OGGETTO:[ID_8617] Procedimento di Valutazione di Impatto Ambientale ai sensi dell'art.23 del D.Lgs.152/2006 relativa al progetto "Taccu sa Pruna" – Impianto di Accumulo Idroelettrico mediante pompaggio ad alta flessibilità. Trasmissione riscontro alle osservazioni

“Taccu sa Pruna” – Impianto di Accumulo Idroelettrico Mediante Pompaggio ad Alta Flessibilità

Risposta alle Osservazioni Successive alle Integrazioni del Proponente

Doc. No. P0030780-1-H13 Rev. 0 - Settembre 2023

Figura 5.1: Distribuzione delle sorgenti (pallini blu con stella) nell'area di progetto dell'impianto di accumulo idroelettrico

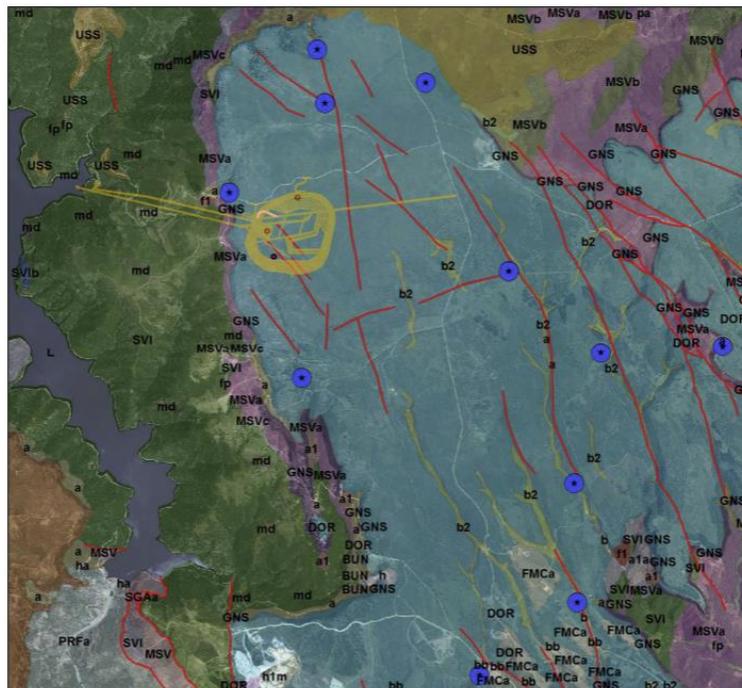
RISPOSTA DEL PROPONENTE: Il monitoraggio delle acque sotterranee prevede ora un punto di monitoraggio in corrispondenza della sorgente identificata in prossimità del Bacino di Monte. Presso tale punto di monitoraggio sarà prelevato un campione di acqua per la ricerca di una serie di parametri chimici e chimicofisici.

Si evidenzia che nella Relazione Geologica (Doc.1351-A-OP-R-01-1), facente parte degli elaborati progettuali realizzati per l'opera a progetto, è stata individuata la distribuzione delle sorgenti distribuite nell'area di progetto dell'impianto di accumulo (si veda il Paragrafo 2.5 Caratteri idrogeologici e definizione degli acquiferi presenti).

Si riporta di seguito la figura presente nella relazione geologica che individua tali sorgenti.

Poiché la giacitura media delle dolomie pende verso i quadranti meridionali e orientali, i deflussi sotterranei entro queste rocce carbonatiche seguono queste direzioni e, pertanto, anche le sorgenti sono maggiormente diffuse in questi settori. Si tratta di sorgenti con portata modesta, ma con una certa durata stagionale che nell'altopiano assicurano i quantitativi necessari all'abbeveraggio del bestiame.

Figura 5.2: Ubicazione Punti di Campionamento Opere Sotterranee

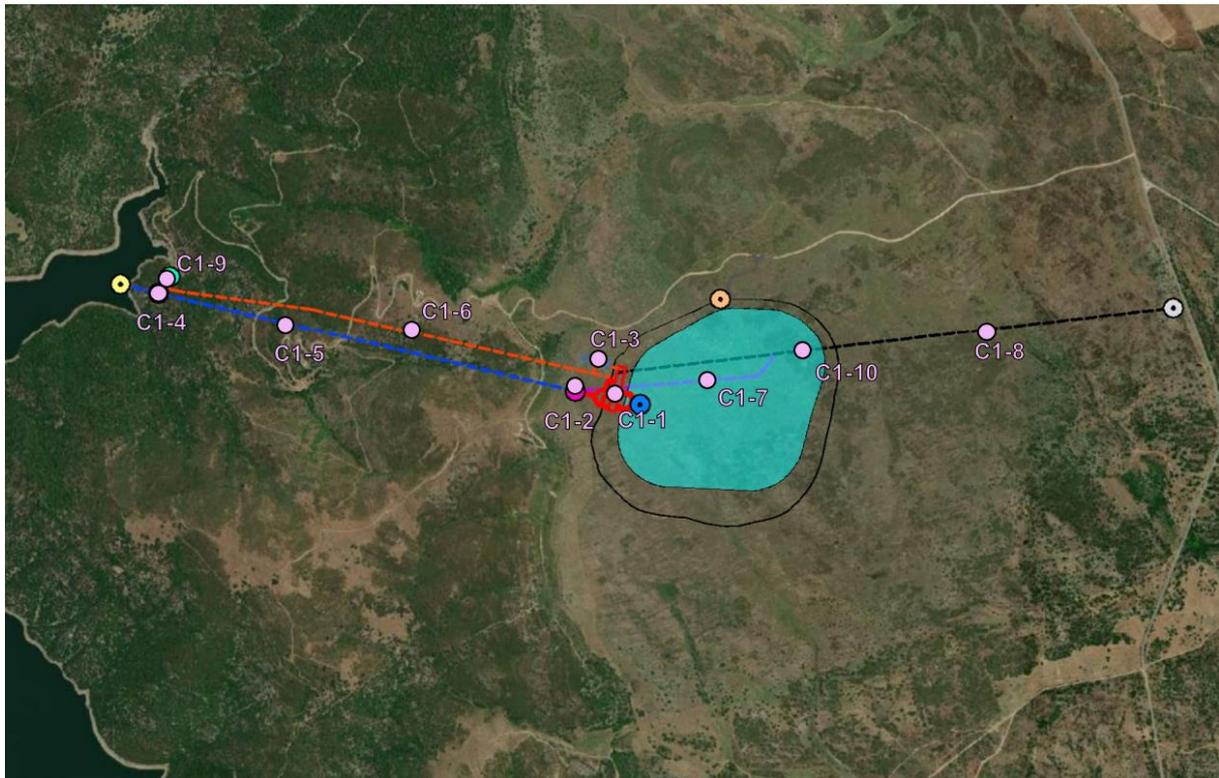
3) Lungo le vie d'acqua sono anche presi i punti di campionamento C1-3 e C1-9.

Nella Figura seguente si riportano i punti di prelievo ipotizzati lungo il tracciato delle diverse gallerie e in corrispondenza delle opere sotterranee, in accordo a quanto previsto dal D.P.R. 120/2017, come riportato nel Piano preliminare al quale si rimanda per maggiori dettagli.

Considerando che tutte le opere sotterranee sono oggetto di campionamento, non si ritiene necessario effettuare il campionamento indicato in corso d'opera.

Figura 5.3: Stralcio dell’Atlante del Catasto Regionale dei Giacimenti di Cava (https://www.regione.sardegna.it/documenti/1_82_20080110160308.pdf)

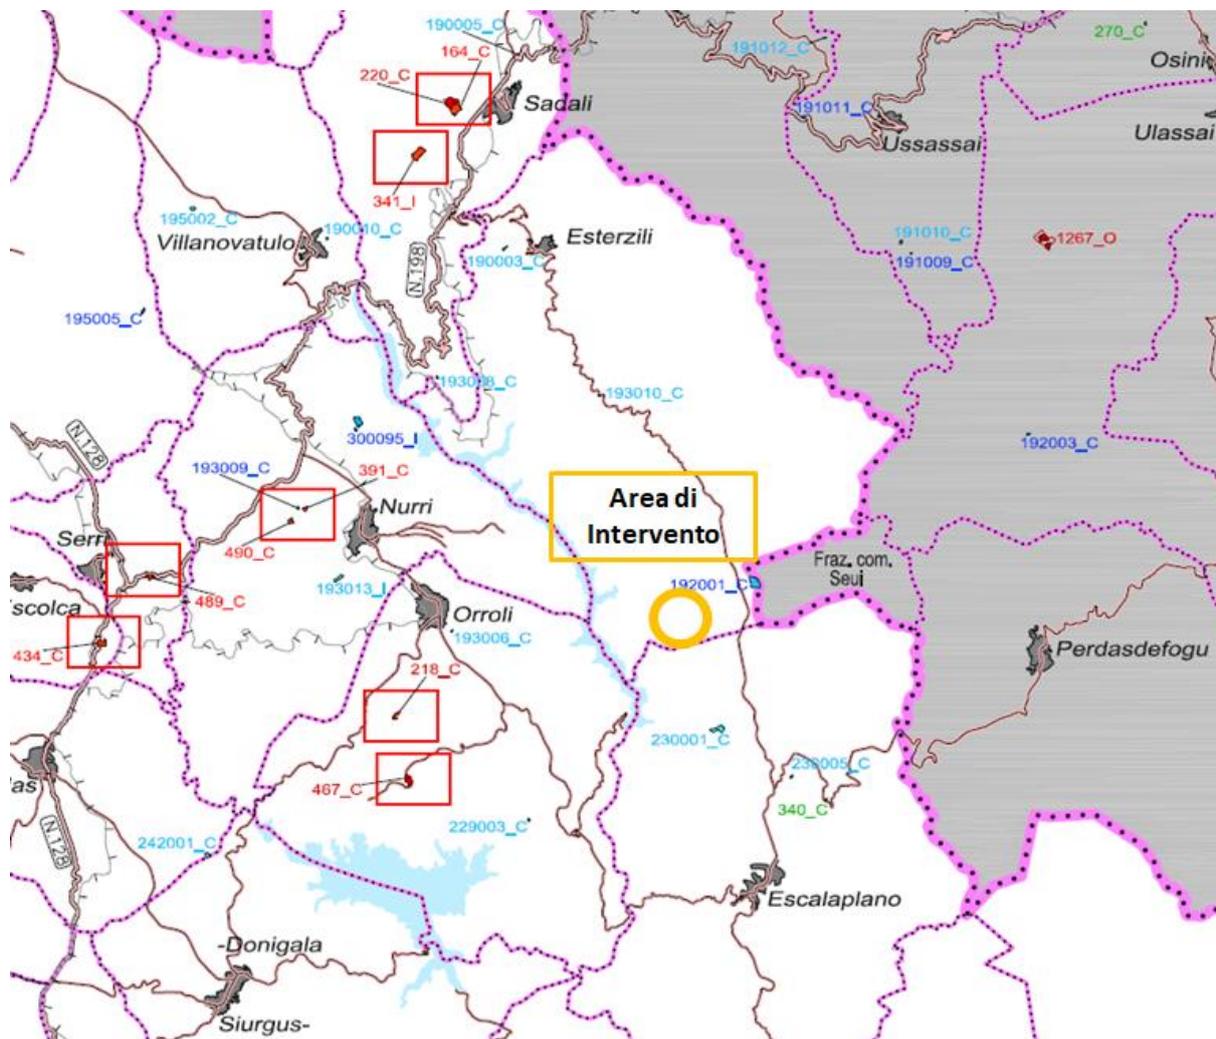
RISPOSTA DEL PROPONENTE: Il proponente evidenzia che la scelta delle cave o degli impianti da cui verrà prelevato il materiale necessario per i rilevati delle stazioni elettriche sarà essere effettuata nelle successive fasi progettuali.

ID	Comune	Denominazione Cava	Materiali	Situazione Amministrativa	Stato Cava
193008_C	Sadali	Su cannisoni	Calcere	Cava dismessa storica	Area Estrattiva parzialmente rinaturalizzata
190005_C	Sadali	Mura aregus	Calcere	Cava dismessa storica	Area Estrattiva parzialmente rinaturalizzata
230001_C	Escalaplano	Coi puddas	Dolomia	Cava dismessa storica	Area Estrattiva parzialmente rinaturalizzata
230005_C	Escalaplano	Is forreddus	Dolomia calcarea	Cava dismessa storica	Area Estrattiva parzialmente rinaturalizzata
340_C	Escalaplano	Perdixeddarba	Sabbia	Archiviata	Area Estrattiva parzialmente rinaturalizzata
164_C	Sadali	Funtana Accargius	Calcere	Istruttoria (anno inizio attività 1975)	Riserve in anni: 15
220_C	Sadali	Funtana Accargius	Calcere	Autorizzata (anno inizio attività 1991; data autorizzazione 3/02/2005, scadenza autorizzazione 2/02/2015)	Superficie occupata da attività di cava: 5,115 ha su 5,920 ha autorizzati

341_I	Sadali	Nurassolu	Argilla	Istruttoria (anno inizio attività ante 1989)	Riserve in anni: 5
